Commission économique pour l'Europe

**Forum mondial de l'harmonisation
des Règlements concernant les véhicules**

Autres Règlements :**Règlement n° 10 (Compatibilité électromagnétique)****Proposition de complément 2 à la série 05 d'amendements
au Règlement n° 10 (Compatibilité électromagnétique)****Communication de l'Équipe spéciale de la compatibilité
électromagnétique***

Le texte qui est reproduit ci-dessous a été établi par l'Équipe spéciale de la compatibilité électromagnétique afin de rendre le Règlement n° 10 conforme aux prescriptions concernant la limite des perturbations en bande étroite de la dernière version de la norme n° 12 du Comité international spécial pour les perturbations radioélectriques (CISPR 12) (réseaux artificiels, emplacement du faisceau, pliage du câble de recharge en accordéon, par exemple) pour les véhicules en mode recharge. Les modifications proposées au Règlement n° 10 sont indiquées en caractères gras pour les ajouts et en caractères biffés pour les suppressions.

Figure 1
Configuration d'essai pour un SEEE utilisé dans la configuration "mode recharge
du SRSEE sur le réseau électrique" (exemple pour une antenne biconique)

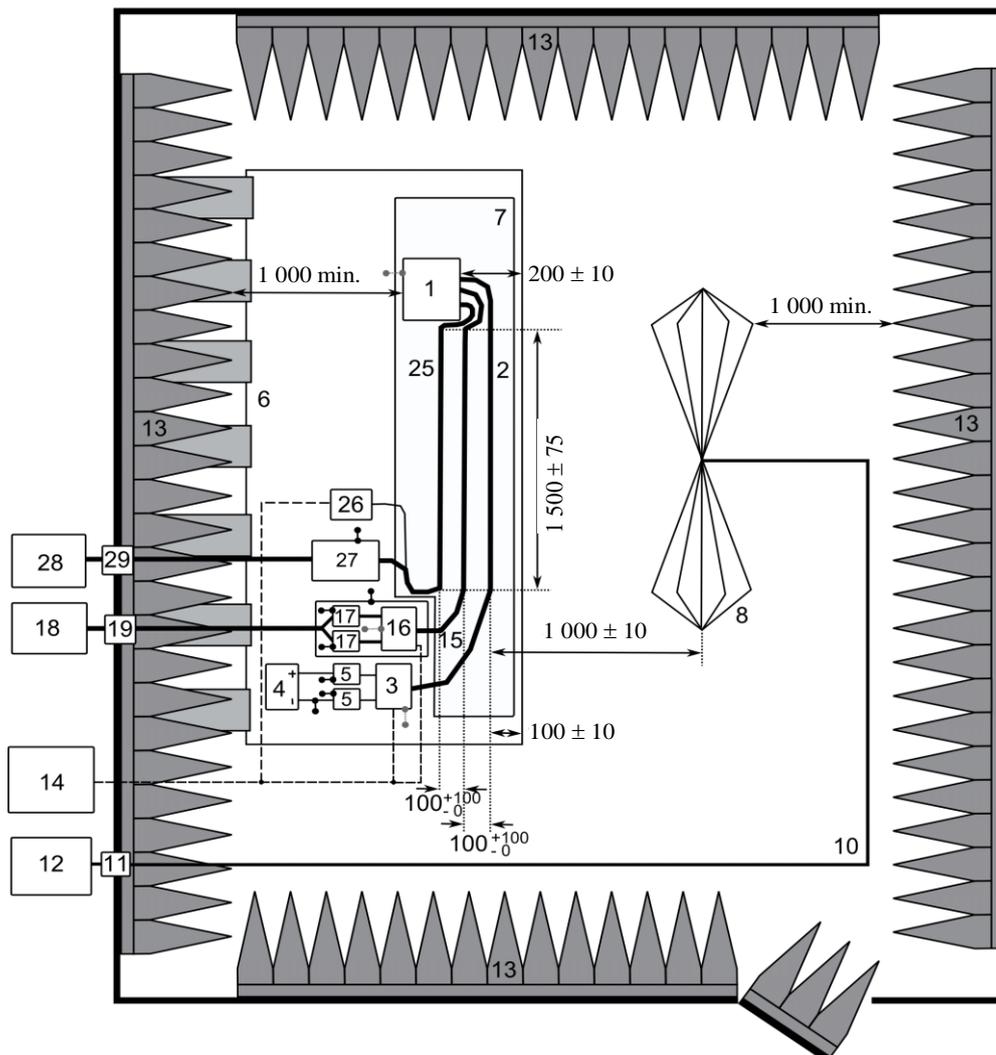
Annexe 7, appendice, supprimer et remplacer par :

Figure 1
SEEE en configuration “mode recharge du SRSEE sur le réseau électrique”
(équipement posé au sol)

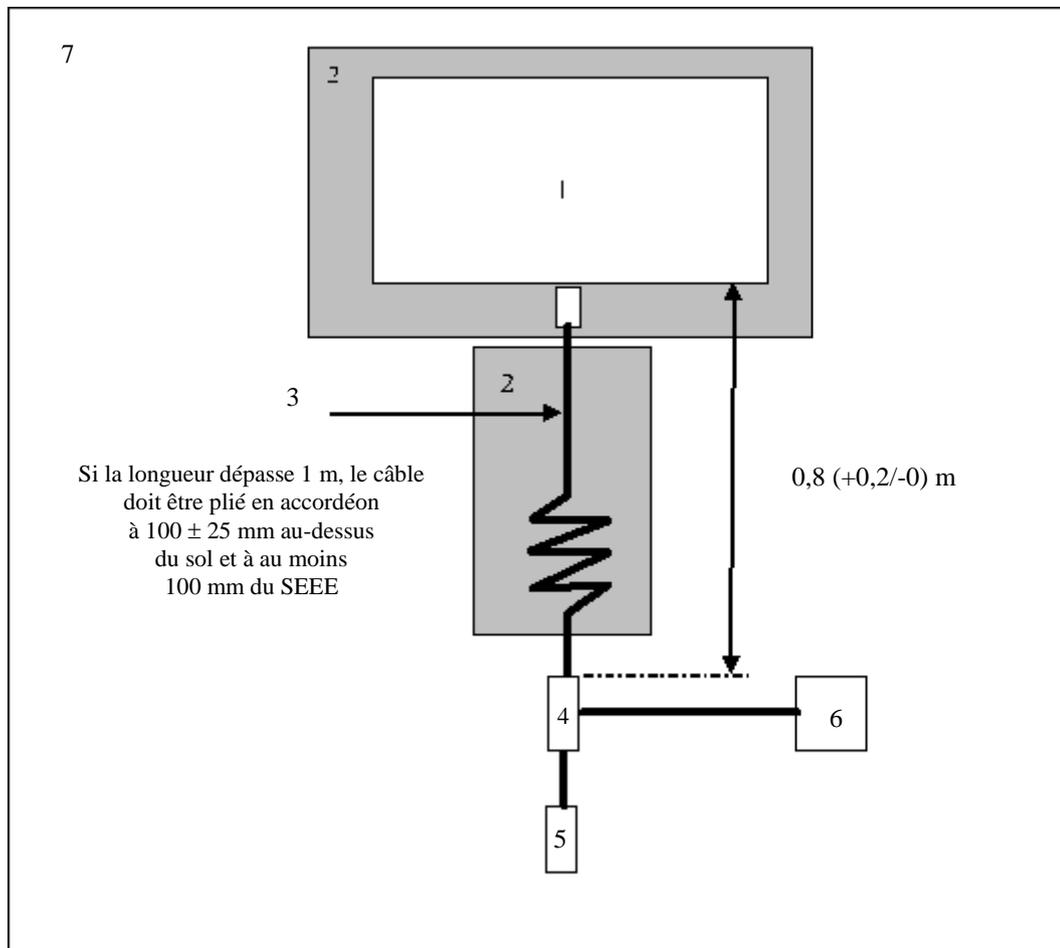
« 3.3.2 Le montage d'essai (**posé au sol**) pour le SEEE en configuration "mode recharge du SRSEE sur le réseau électrique" est représenté à la figure 1 de l'appendice 1 de la présente annexe. ».

Annexe 19, appendice 1, modifier comme suit :

Figure 1
SEEE en configuration “mode recharge du SRSEE sur le réseau électrique”
(installation posée au sol)

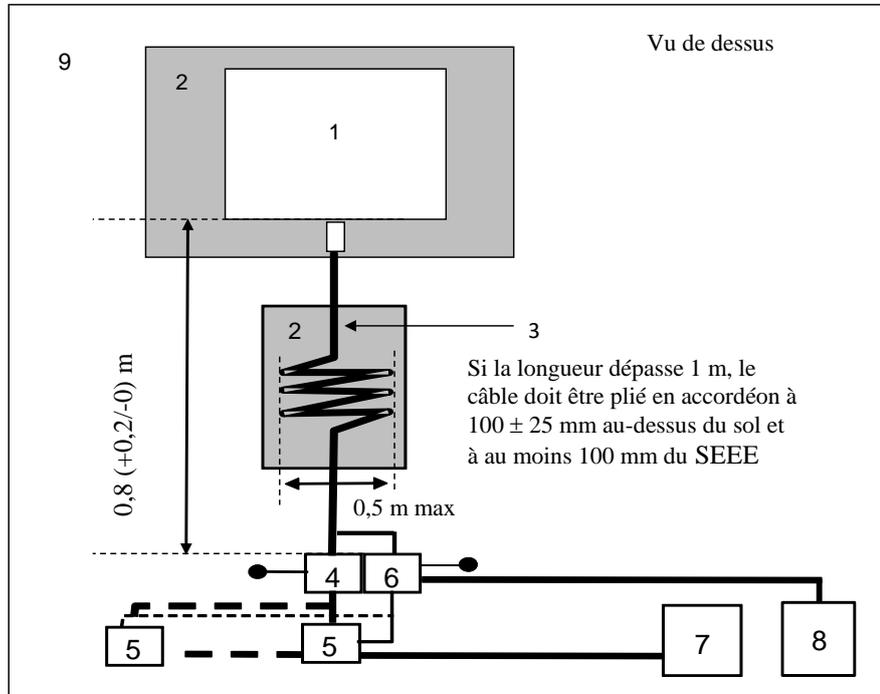
- « 3.3.2 L'installation d'essai (**posée au sol**) pour le raccordement du SEEE en configuration “mode recharge du SRSEE sur le réseau électrique” est représentée à la figure 1 de l'appendice 1 de la présente annexe. ».

Annexe 20, appendice 1, supprimer et remplacer par :
